MHMP 758845/2024

ROZHODNUTÍ

Magistrát hlavního města Prahy, odbor stavebního řádu, jako odvolací správní orgán příslušný dle § 81 odst. 3 písm. a) zákona č. 131/2000 Sb., o hlavním městě Praze, ve znění pozdějších předpisů, a § 89 odst. 1 zákona č. 500/2004 Sb., správní řád, ve znění pozdějších předpisů, ve věci odvolání, které podali Miloš Janatka, nar. 4.8.1962, bytem Trojská 813/74a, Praha 8, a Miroslava Janatková, nar. 26.6.1968, bytem Trojská 813/74a, Praha 8, zastoupení Ing.arch. Lukášem Bílkem, IČO 72879050, místem podnikání Blatenská 945, Kostelec nad Labem, proti rozhodnutí č.j. MCP8 292154/2022, spis.zn. MCP8 493990/2021/OV.Jb ze dne 30.9.2022, kterým Úřad městské části Praha 8, odbor územního rozvoje a výstavby vyhověl žádosti Rezidence Troja, s.r.o., IČO 09981594, se sídlem Jablonecká 7/22, Liberec, a na pozemcích parc. č. 720/4, 820/1, 820/2, 820/4, 1660/2, 1708 v katastrálním území Troja umístil stavbu nazvanou "Villa Nuova - residence Troja", rozhodl dle § 90 odst. 1 písm. b) správního řádu takto:

Rozhodnutí č.j. MCP8 292154/2022, spis.zn. MCP8 493990/2021/OV.Jb ze dne 30.9.2022 se ruší a věc se vrací k novému projednání.

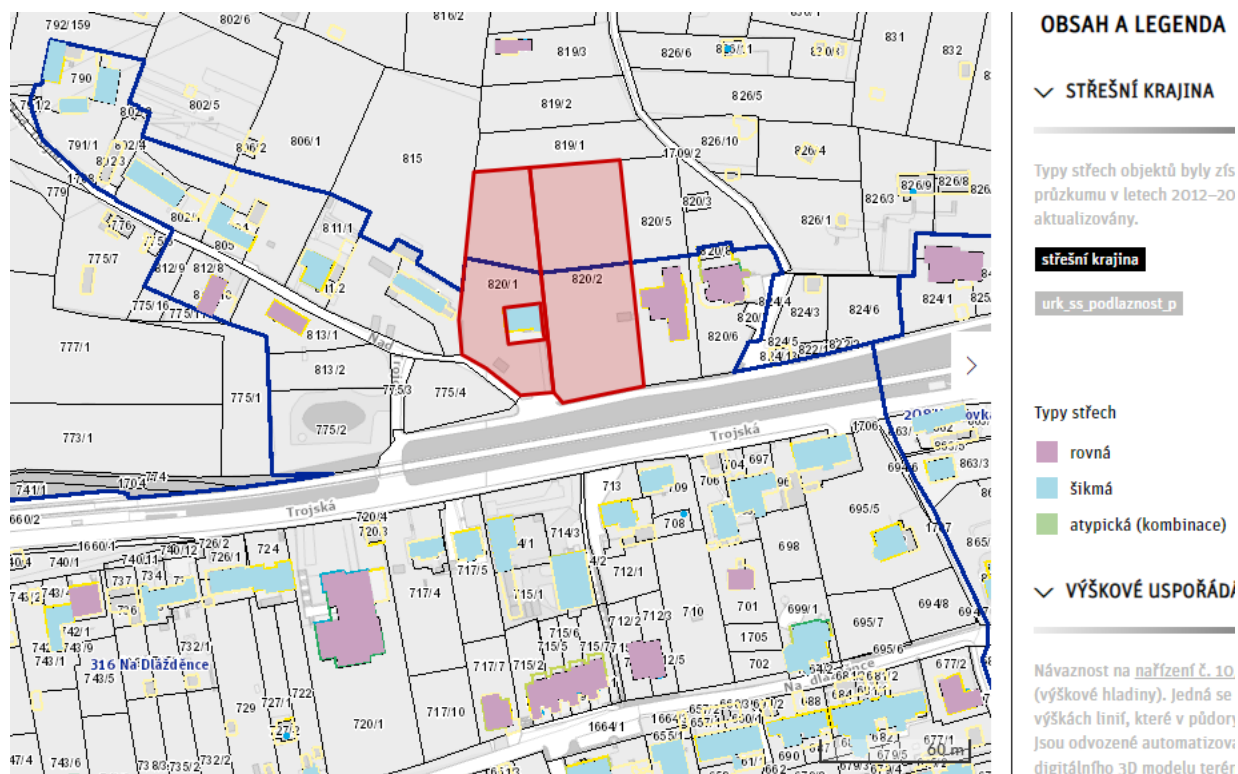
Bylo zjištěno, že předložená dokumentace není dostatečně okótoována, aby bylo zjistitelné, jakou regulovanou výšku má navrhovaná stavba. Nelze tedy ověřit stavebním úřadem určenou výšku 11,88 m, kterou uvádí na str. 2 napadeného rozhodnutí.

Jak již uvedeno výše, regulovanou výšku nelze posoudit, předložená dokumentace není dostatečně okótoována, nelze tedy mít za prokázané, že navrhovaná stavba požadavek na výšku v území splňuje.

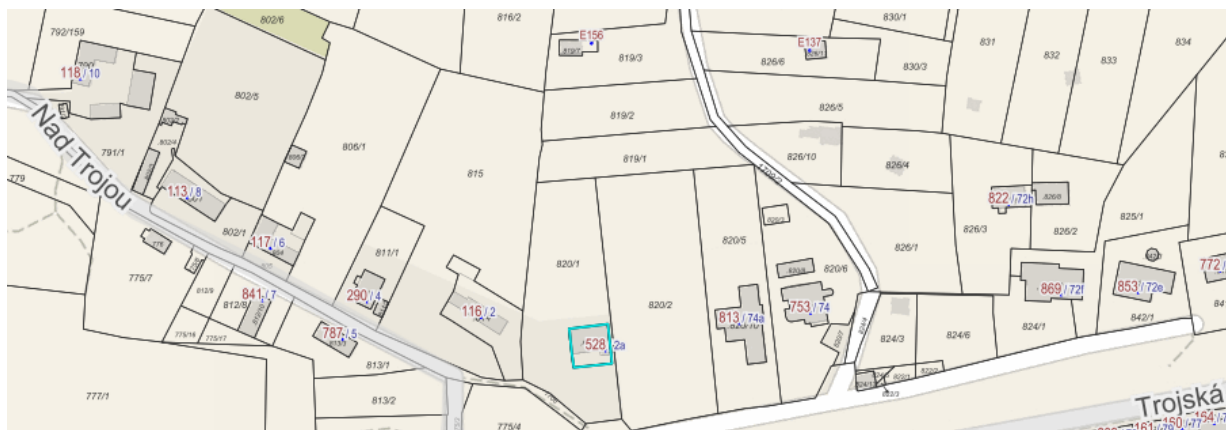
Předložená dokumentace se nedostatečně zabývá otázkou stavební čáry. Účastník řízení má pochybnosti o splnění požadavků vyplývajících s § 22 vyhl. č 10 (pražské stavební předpisy), kde jednak objekt nerespektuje stavební čáru vyplývající z linie ustoupené od veřejného prostranství při ulici NN 3238 a jež protíná uliční fasády objektů na parc.č. 820/10 a parc.č 814, kde ji překračuje a současně v případě objektu „ A“ zasahuje do klidového prostoru zahrady objektu na parc.č. 814.

Půdorysné umístění stavby musí splňovat požadavky PSP s ohledem na uliční a stavební čáru. Stavební úřad posoudil v napadeném rozhodnutí na str. 8 stavební čáru tak, že je ve stavebním bloku přibližně vymezena stávajícími budovami. Takové posouzení je zcela nedostatečné.

MHMP STR posoudil stavební čáru jako volnou (viz snímek z neveřejné aplikace Webgis) a konstatuje, že stavba je v souladu s tímto ustanovením.
